# Technical *Info*

Tandriem-kit CT 939 K2/K3 & CT1120K1 als voorbeeld:  
VW / Audi 2,5 TDI 5 cil.

## Afb.1

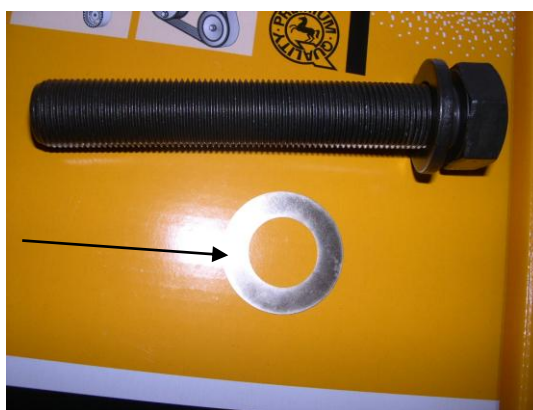
In de tandriem-kit is volgens de geactualiseerde uitrusting een dunne onderlegging (met een diamantlaagje) opgenomen, die tot op heden nog nooit in de auto is ingebouwd.

Volgens de VW- / Audi-catalogus moet dit speciale schijfje (4) tussen het krukstandwiel (3) en torsietrillingsdemper (5) worden ingebouwd. Daardoor wordt de wrijvingscoëfficiënt verbeterd.
